# 2019年度国家优质工程奖评选 发现的典型问题反馈

2019. 12. 27

### 3、复查项目现场存在不足

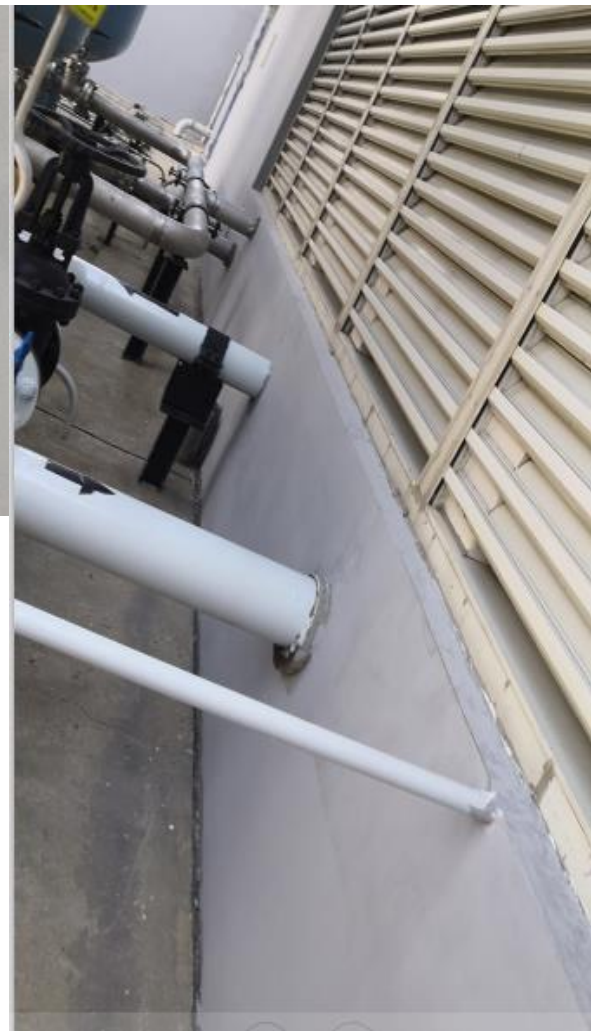
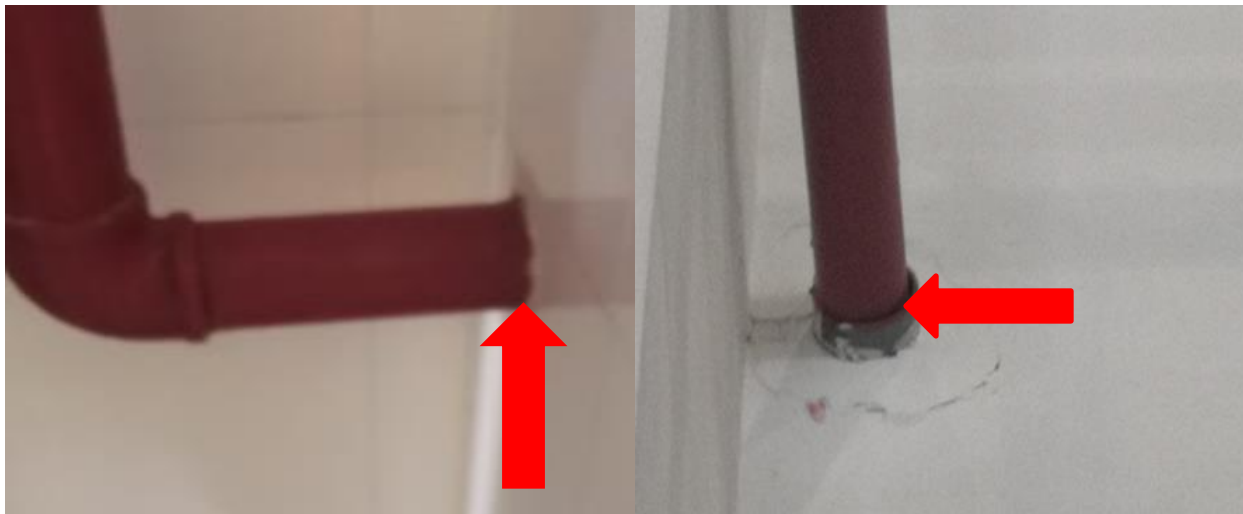
**核岛厂房外墙局部存在色差、错台等缺陷；**

防火墙混凝土工艺粗糙。

厂房混凝土框架柱观感  
质量差。

屋面未设置避雷带。

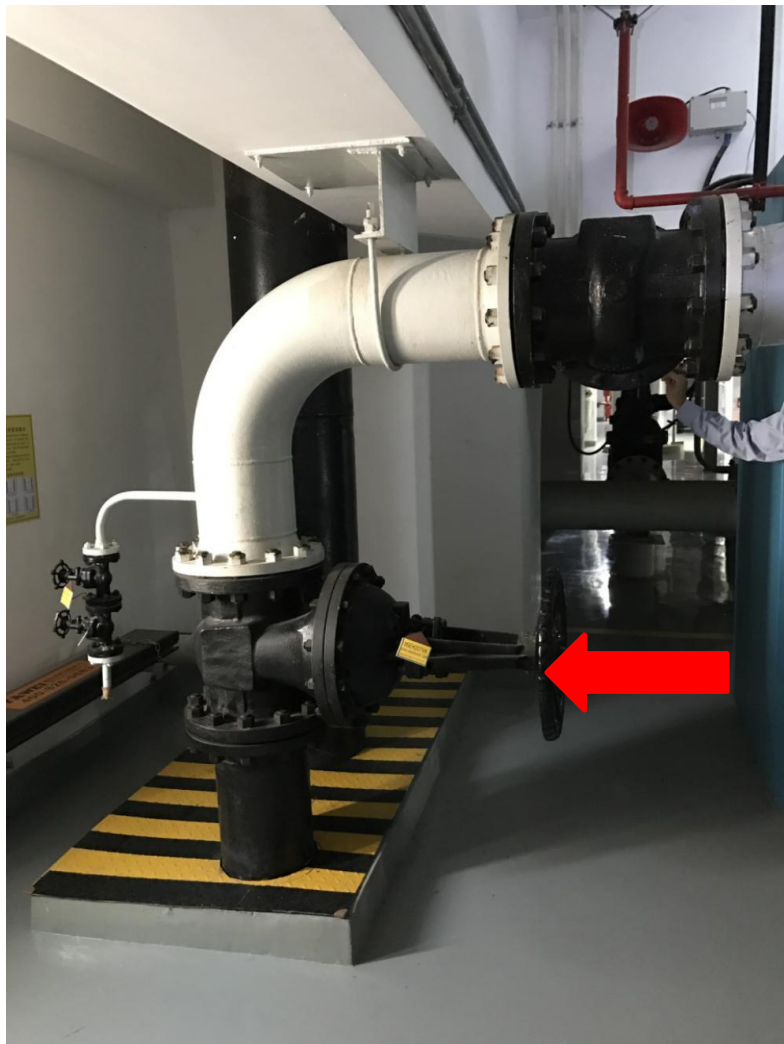
**穿墙管道及室内穿楼板管道  
未设置套管；  
套管未封堵；**

**室外散水没有切缝；  
散水与外墙根部没有预留胀缩缝。**

爬梯防护栏杆下无踢脚板；  
围栏踢脚板高度不满足规范要求。

**室内外地沟盖板施工粗糙；**

**钢梁表面防火油漆脱落，  
连接处未做防腐；**

**钢梁连接处未涂刷  
防腐涂料；**

**热力系统管道介质名称、流向标识不醒目。**

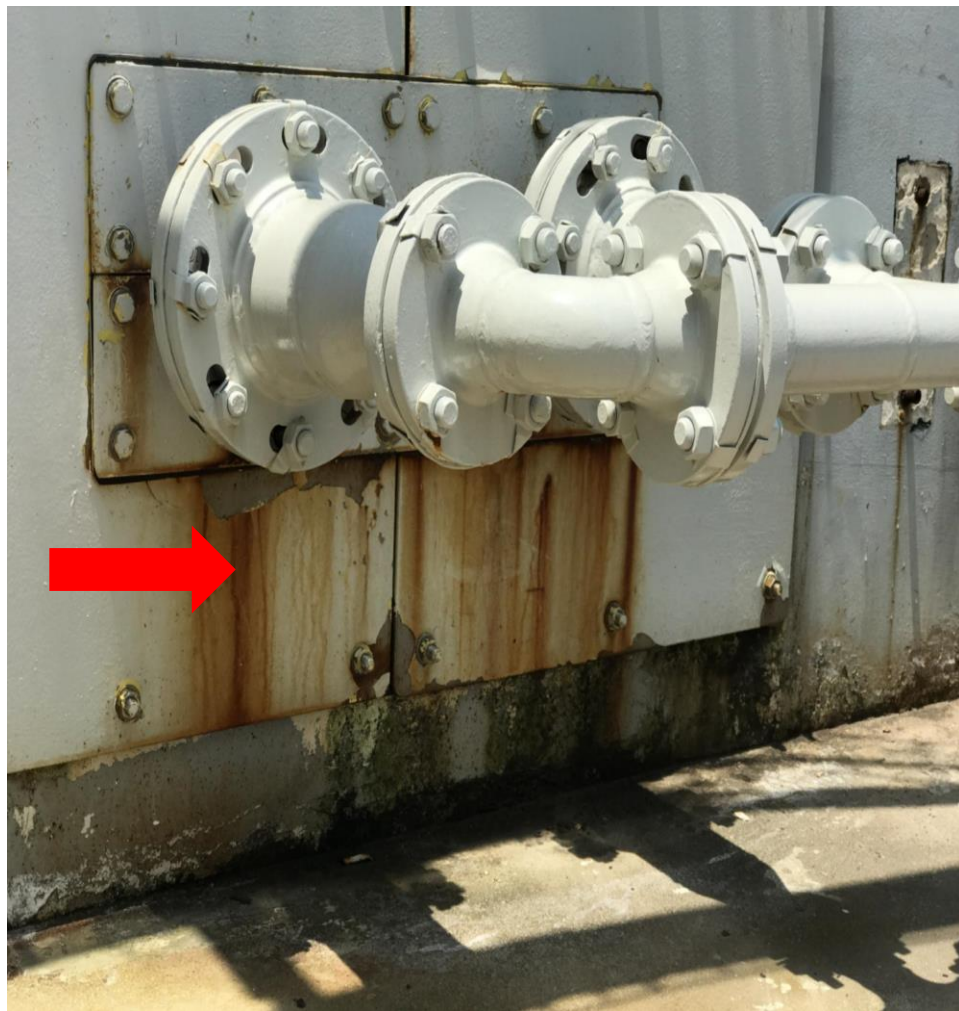
**支吊架安装有歪斜、锁母未锁紧、穿电缆桥架等现象；**

**部分阀门保温外壳仍有超温现象；**

**主油箱事故放油阀无警示标识、无防护装置，手轮上锁；**

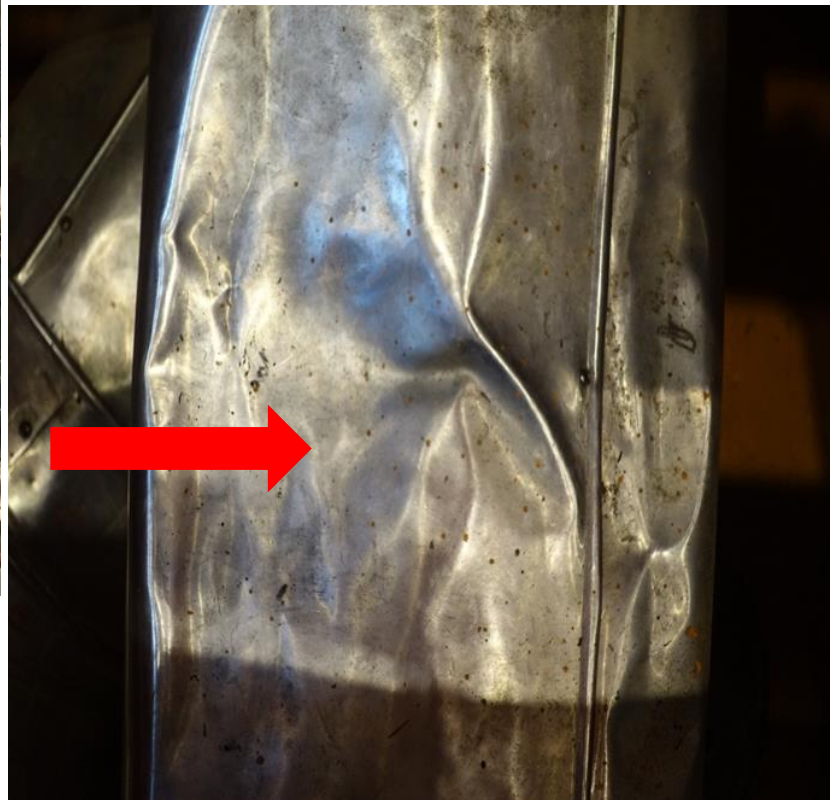
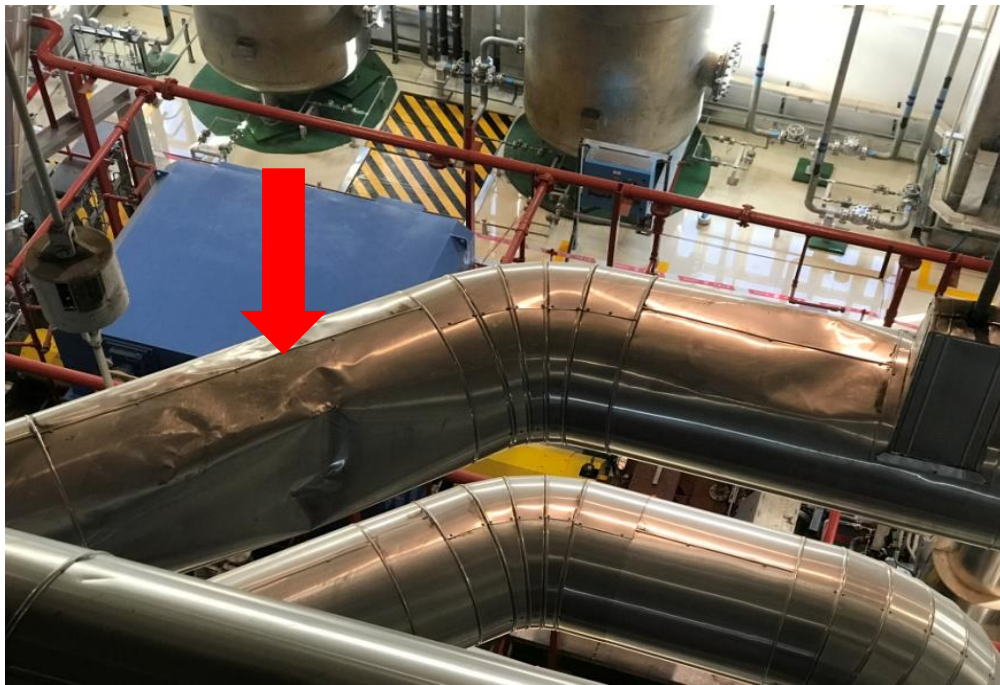
**设备、管道、阀门螺栓锈蚀，有污染痕迹；**

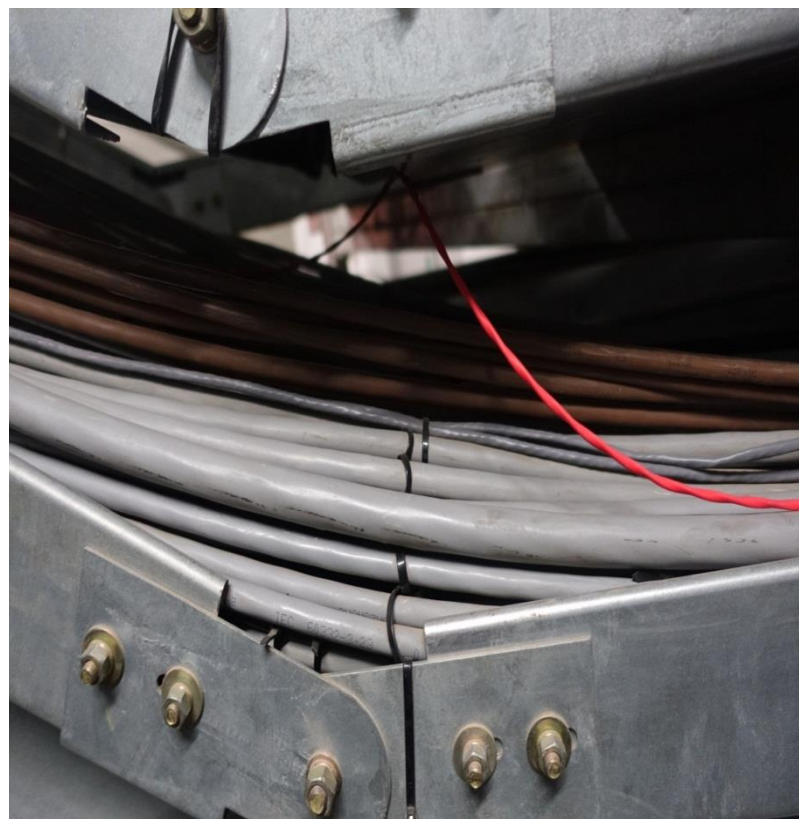
管道保温部分破坏严重；

用脚手架代替围栏；脚手架标识牌填写不规范。  
脚手架直爬梯没有配备防坠落措施。

泵坑底部通道缺少护栏，人员绊倒后易落至坑底。

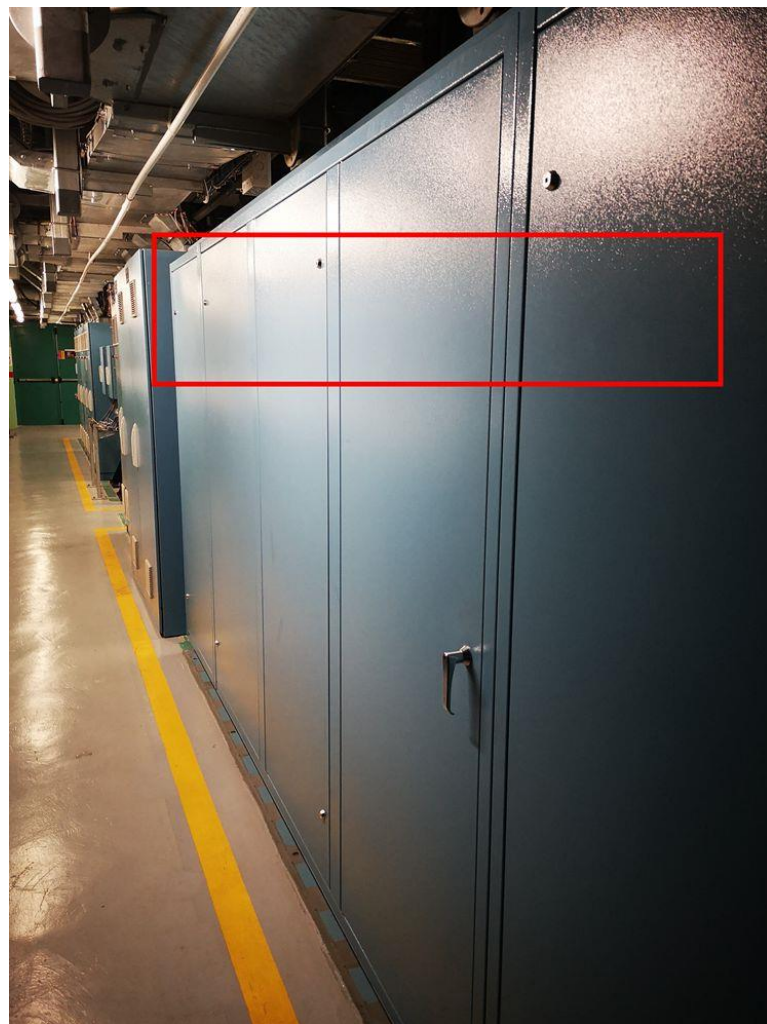
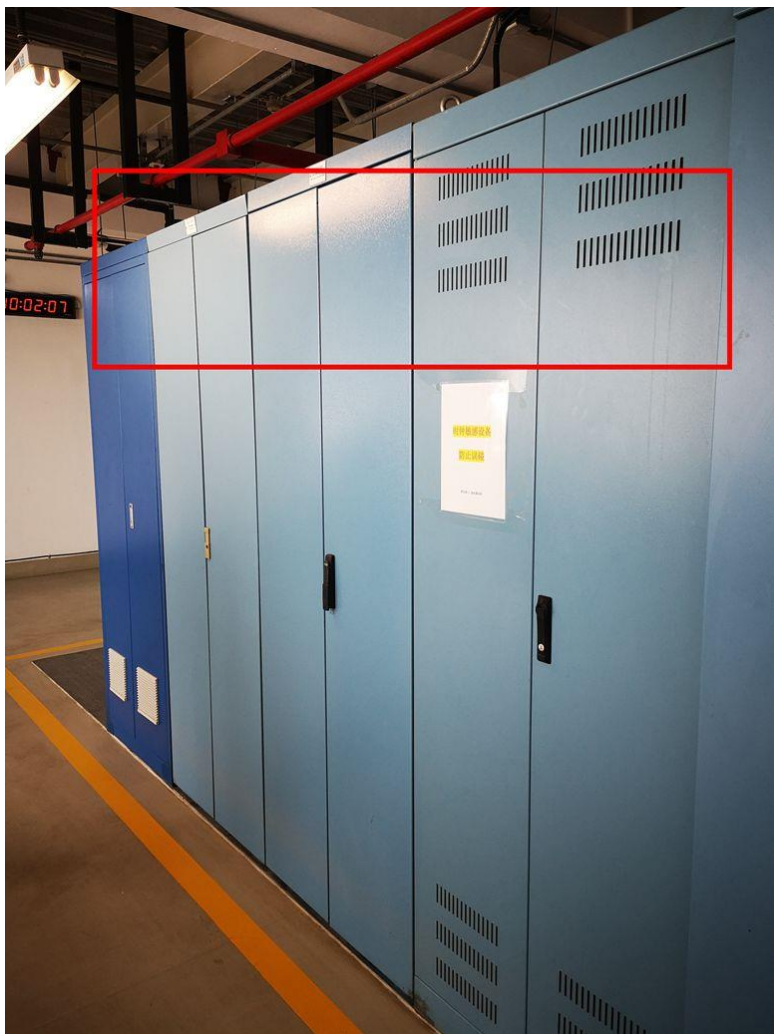
现场保护套管、电缆敷设及机柜内电缆施工工艺欠佳。

机柜内电缆进线电缆  
布线不整齐；

电缆夹层内电缆  
超容量敷设；

机组电缆夹层内部分电缆防火涂料未涂刷。

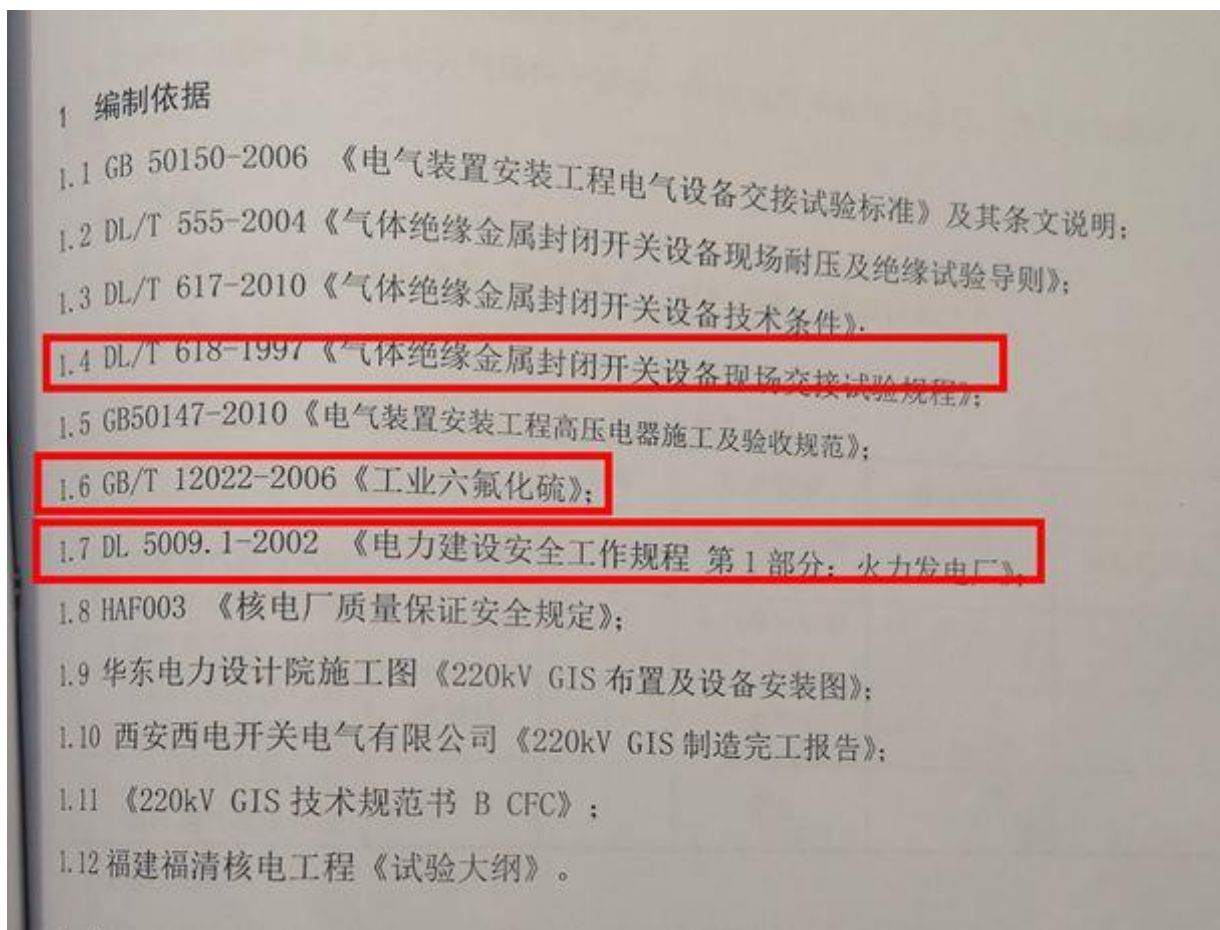
GIS膨胀节处  
跨接接地母  
线安装不规  
范。

主变事故放油阀  
盲板封堵未拆除，  
操作手柄未到位

未见到电气、热  
控调试用计量器  
具的报审资料，  
无法追溯。

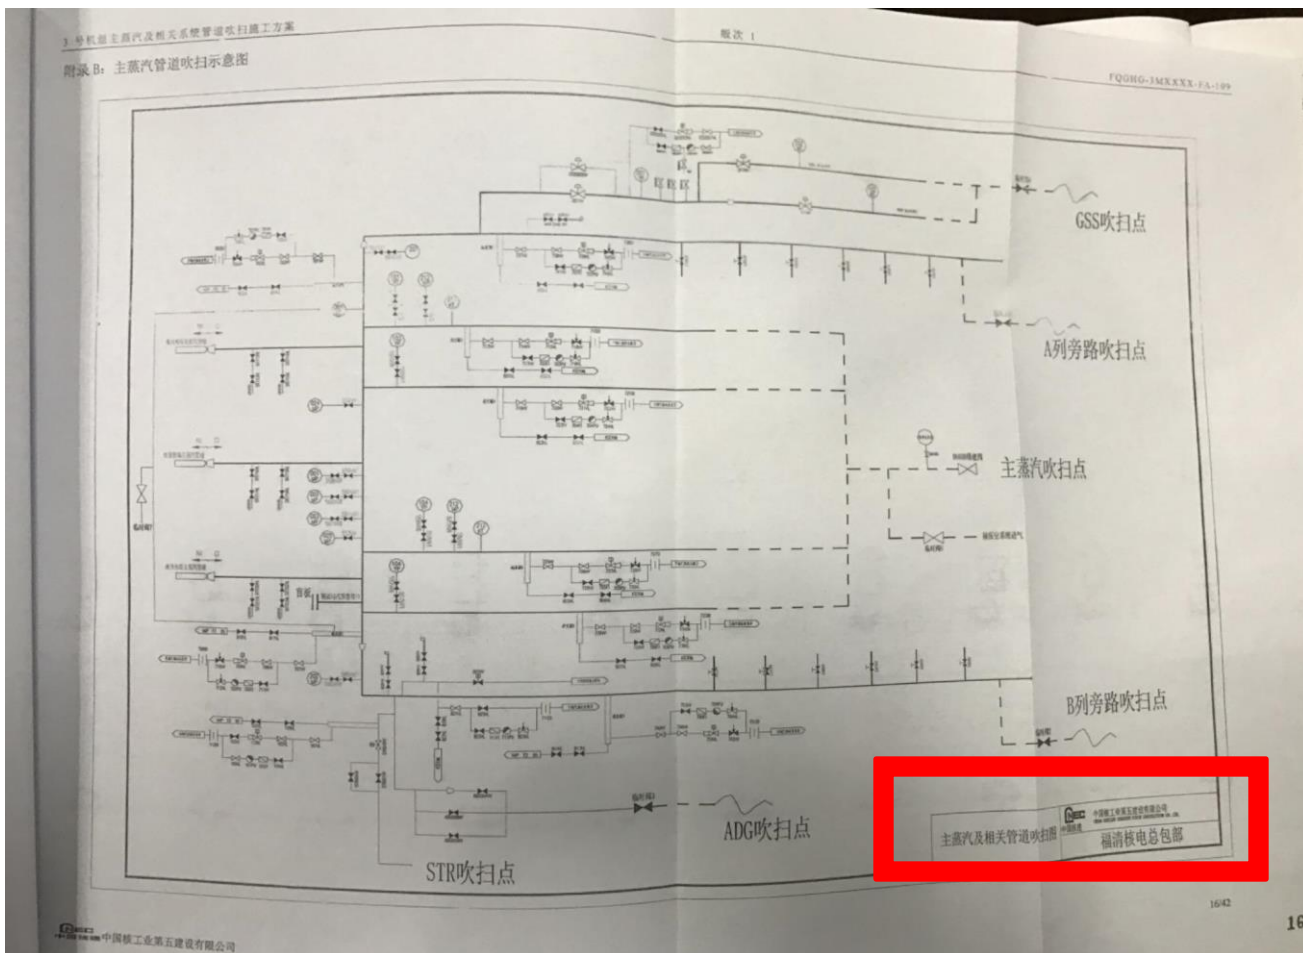
**施工方案编制依据中部分标准已过期。**

**个别报告填写电气交接试验标准失效**
